泊発電所3号炉 SA基準適合性 比較表

第43条 重大事故等対処設備_添付資料

設置許可基準規則等への適合状況について (重大事故等対処設備) 比較表

2.1 緊急停止失敗時に発電用原子炉を 未臨界にするための設備【44条】

第44-1図 手動による原子炉緊急停止 概略系統図

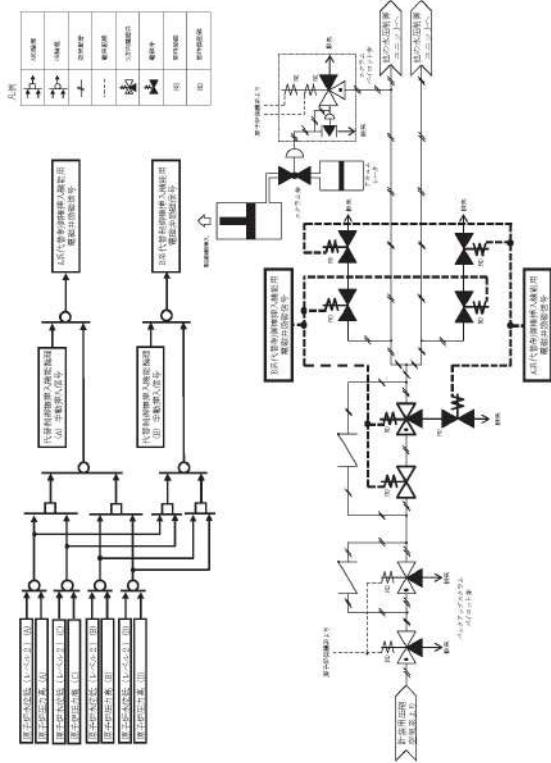
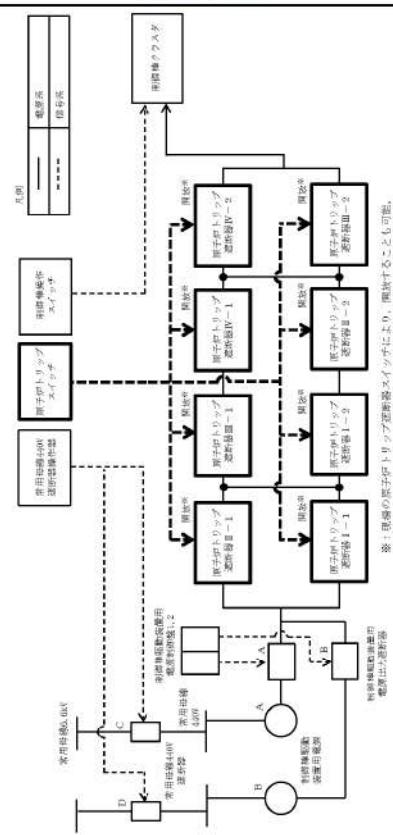
- ①女川審査実績の反映（手順毎の整理）
 - ・大般は、手動による原子炉緊急停止による系統概要図を掲載していないが、泊は女川審査実績を踏まえ掲載。記載内容は伊方と同様。

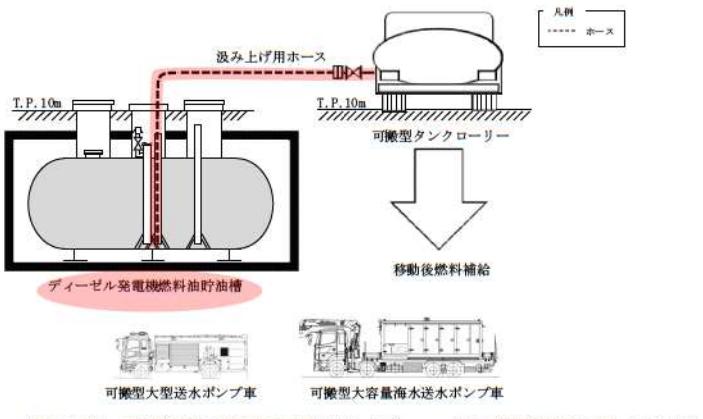
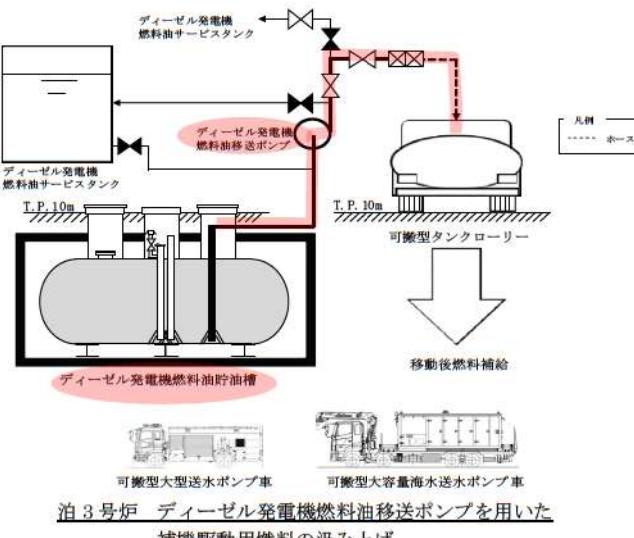
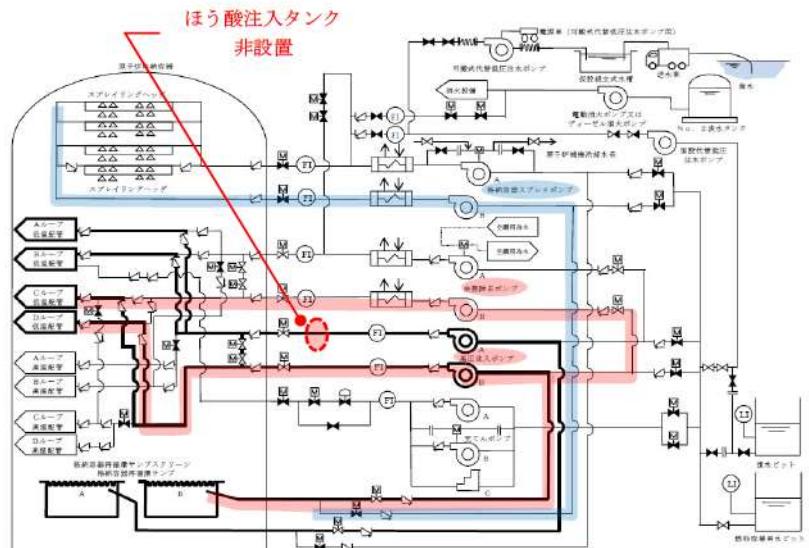
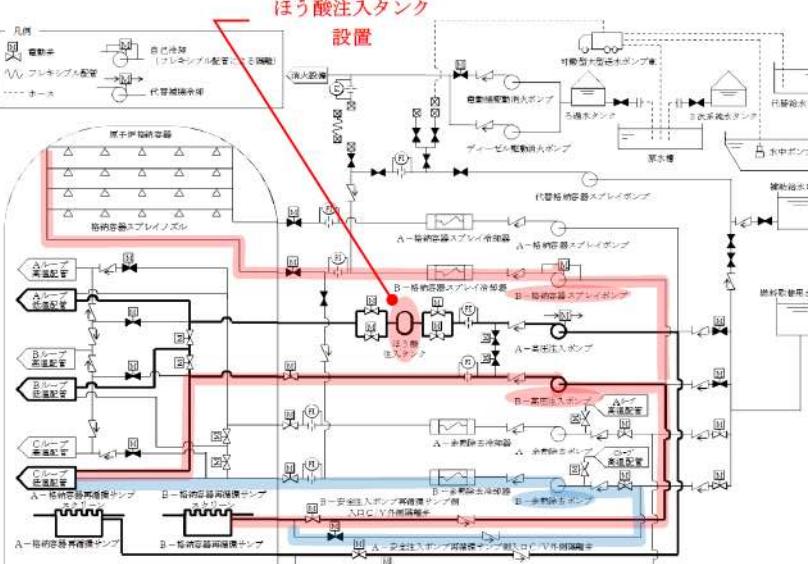
【差異①】可搬型設備への燃料の給油のため、(可搬型)タンクローリーに燃料油を汲み上げるが、大飯ではタンクローリーにより直接汲み上げるのに対し、泊では直接汲み上げに加え、ディーゼル発電機燃料油移送ポンプを用いて汲み上げる手段を整備している。

- ・空冷式非常用発電装置、電源車、ディーゼル発電機：重油を使用
上記以外の設備 : 軽油を使用
 - ・重油の保管方法 : 燃料油貯蔵タンク及び重油タンク
 - ・燃料の汲み上げ方法 : タンクローリーの直接汲み上げ

- ・燃料を必要とする SA 設備 : 軽油を使用
 - ・軽油の保管方法 : ディーゼル発電機燃料油貯油槽及び燃料タンク（SA）
 - ・燃料の汲み上げ方法 : タンクローリーの直接汲み上げ、燃料油移送ポンプを介した汲み上げ

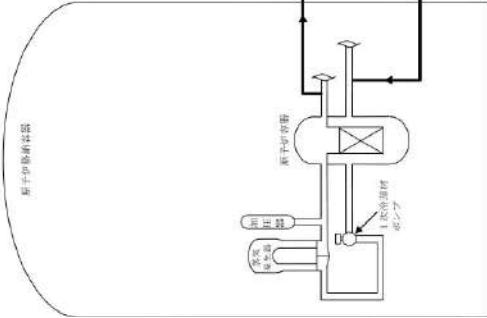
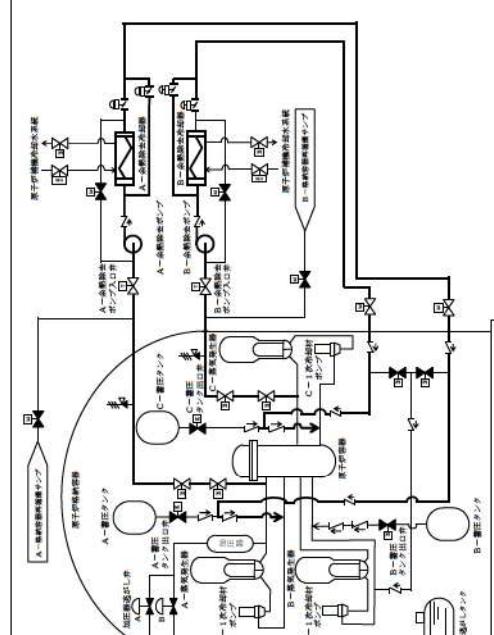
大飯発電所3／4号炉	女川原子力発電所2号炉	泊発電所3号炉	相違理由
	<p>原子炉冷却材圧力バウンダリ高圧時に発電用原子炉を冷却するための設備 総略系統図(3)</p>	<p>原子炉冷却材圧力バウンダリ高圧時に発電用原子炉を冷却するための設備 総略系統図(2) 1次冷却系のフィードアンドブリード(蓄圧注入系による注水)</p>	<p>・(3ループの泊と、4ループの大飯の相違のみ)</p>

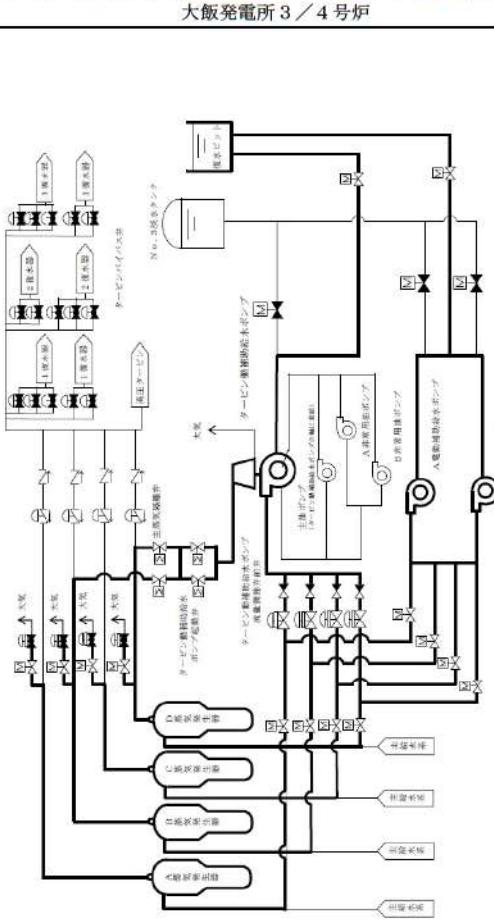
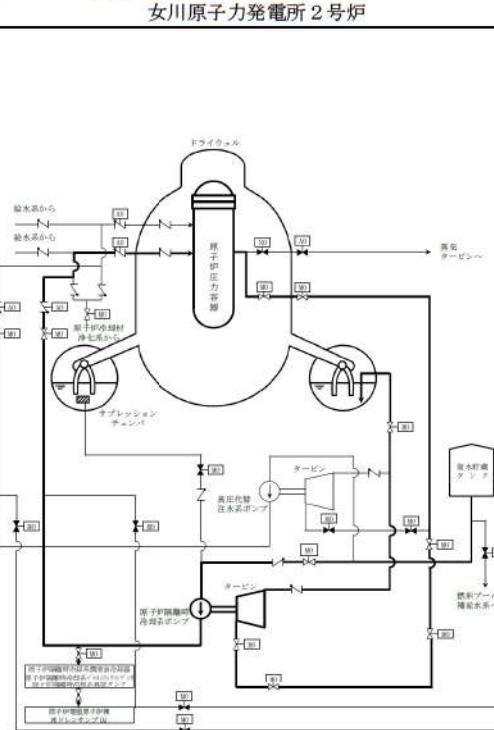
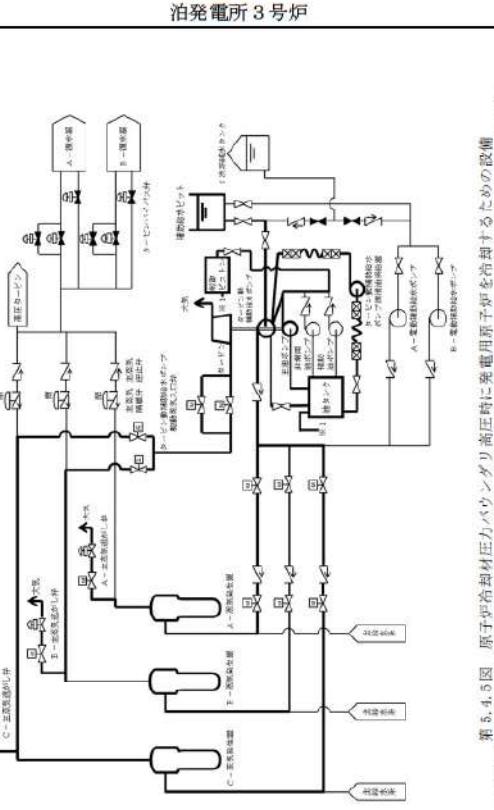
大飯発電所3／4号炉	女川原子力発電所2号炉	泊発電所3号炉	相違理由
 原子炉冷却材圧力バウンダリ高圧時に発電用原子炉を冷却するための設備 総略系統図(5)		 第5.4.4 図 原子炉冷却材圧力バウンダリ高圧時に発電用原子炉を冷却するための設備 系統概要図(4) 1次冷却系のフィードアンドブリード(高圧注入ポンプ)による注水	設計方針の相違【差異②】 ・大飯3/4号炉にはほう酸注入タンクがない。

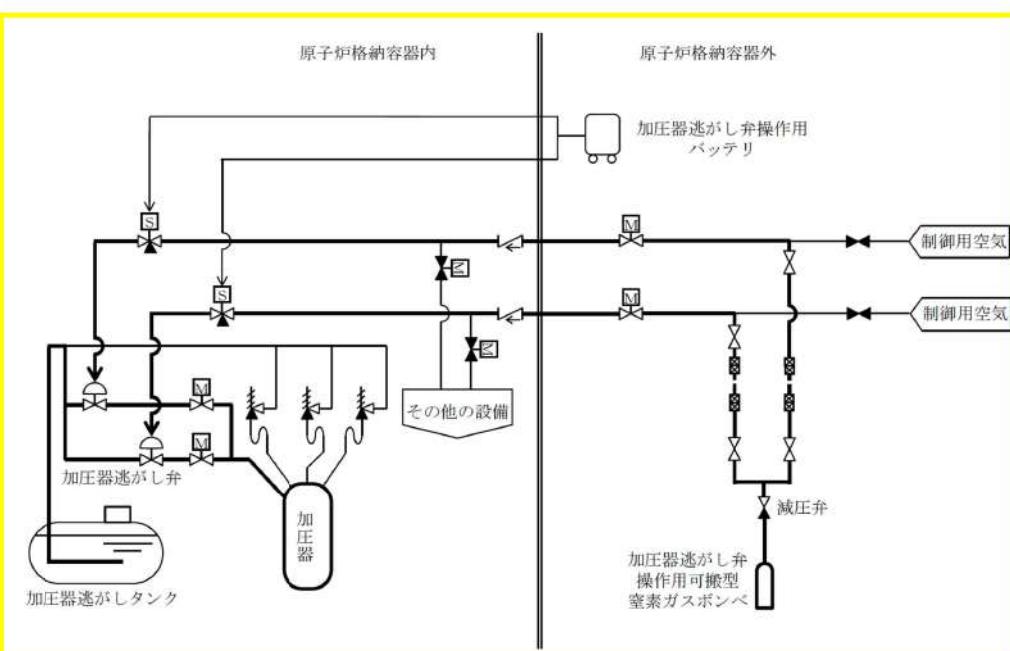
大飯発電所3／4号炉	女川原子力発電所2号炉	泊発電所3号炉	相違理由
2-2) 対応手順・設備の主要な差異（つづき）			
【差異②】大飯では、高圧注入系にはう酸注入タンクを設置していないが、泊ではう酸注入タンクを設置している。また、再循環サンプ取水ラインの系統構成（高圧注入系、低圧注入系、格納容器スプレイ系の組合せ）が異なっている。			
<p>大飯 3/4 号炉 再循環サンプを水源とした系統構成</p>	<p>泊 3号炉 再循環サンプを水源とした系統構成</p>	<p>(う酸注入タンク (BIT) の設置)</p> <p>比較的初期のプラント（高浜 3/4 号炉、川内 1/2 号炉等）では、主蒸気管破断（過冷却事象）に対する対応として、高濃度のう酸水を保有するう酸注入タンクをポンプ吐出側に設置している。大飯 3/4 号炉以降（伊方 3 号炉、玄海 3/4 号炉）、燃料取替用水タンクのう酸水で充分な未臨界性は確保可能であることから BIT を非設置としているが、泊 3 号炉では、将来の炉心運用に柔軟性をもたせるため、高浜 3/4 号炉、川内 1/2 号炉等と同様に BIT を設置している。</p> <p>（再循環サンプ取水ラインの構成）</p> <p>比較的初期のプラントでは、非常用炉心冷却系 (ECCS) と原子炉格納容器スプレイ系 (CSS) はそれぞれ分離・独立した取水ライン構成が採用されている。大飯 3/4 号炉では、隔離弁は独立に設置するものの、取水ライン自体は統合した構成が採用されている。伊方 3 号炉、玄海 3/4 号炉では、取水ライン・隔離弁も ECCS と CSS で統合した構成としている。ただし、伊方 3 号炉については、隔離弁の開不能を想定し、片トレーンの隔離弁にはバイパス弁を設置している。</p> <p>泊 3 号炉では、高圧注入系 (SIS) と原子炉格納容器スプレイ系 (CSS) は取水ライン・隔離弁を統合しているが、低圧注入系 (RHR) は独立に取水ライン・隔離弁を設置する構成としている。</p>

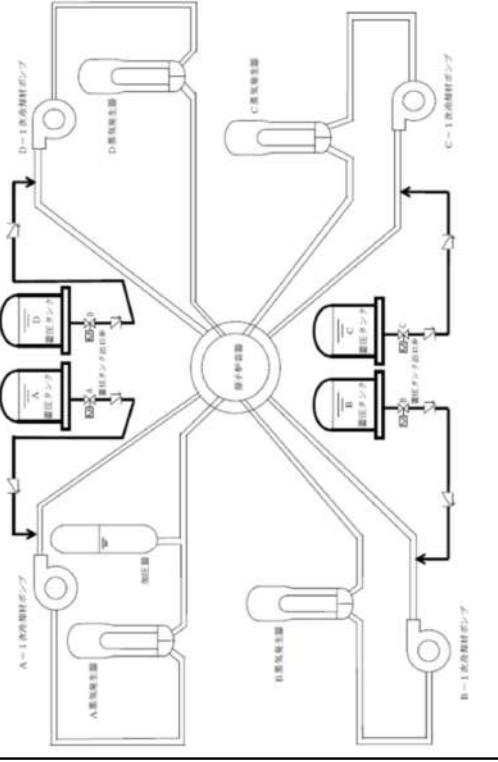
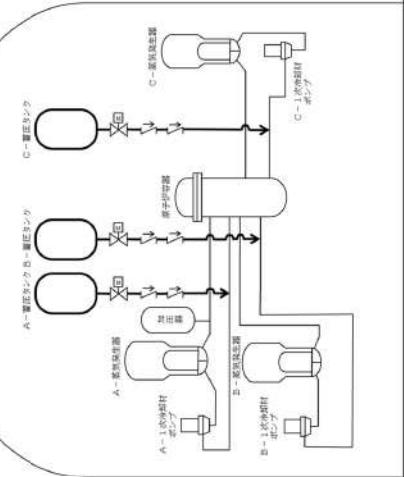
大飯発電所3／4号炉	女川原子力発電所2号炉	泊発電所3号炉	相違理由
 第5.6.1図 原子炉冷却材圧力バウンダリを減圧するための設備 構造系統図(1)		 第5.6.1図 原子炉冷却材圧力バウンダリを減圧するための設備 構造系統図(1)	<p>設計方針の相違【差異②】</p> <ul style="list-style-type: none"> ・大飯3/4号炉にはほう酸注入タンクがない。

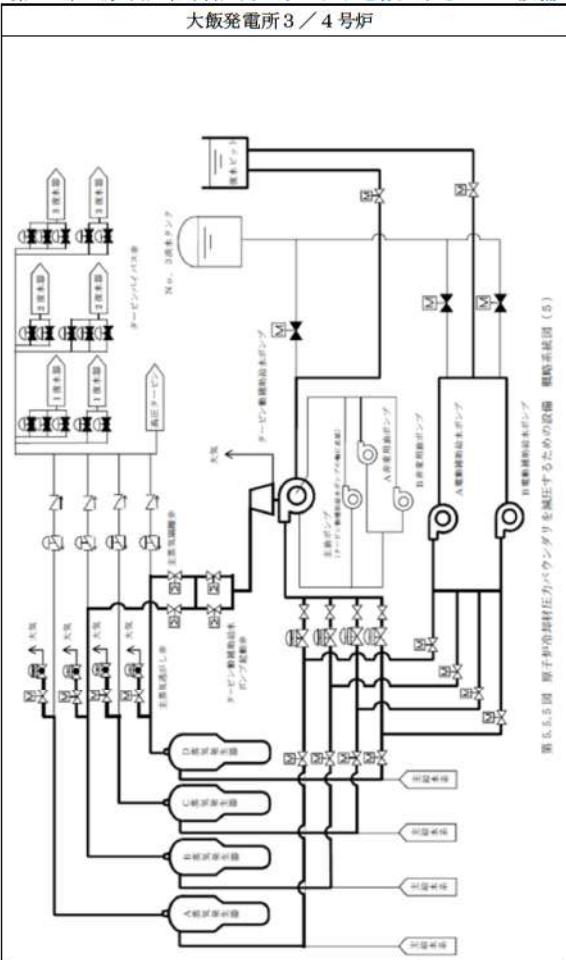
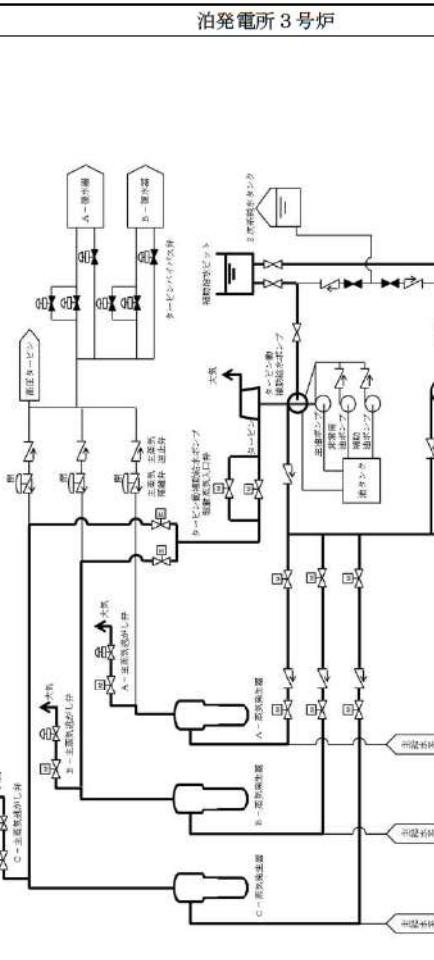
大飯発電所3／4号炉	女川原子力発電所2号炉	泊発電所3号炉	相違理由
 <p>第5.4図 原子炉冷却材圧力バウンダリを減圧するための設備 総則系統図(4)</p>		 <p>第5.1図 原子炉冷却材圧力バウンダリを減圧するための設備 (貢注水系) による貢水</p>	<p>設計方針の相違【差異②】</p> <ul style="list-style-type: none"> ・大飯3/4号炉にはほう酸注入タンクがない。
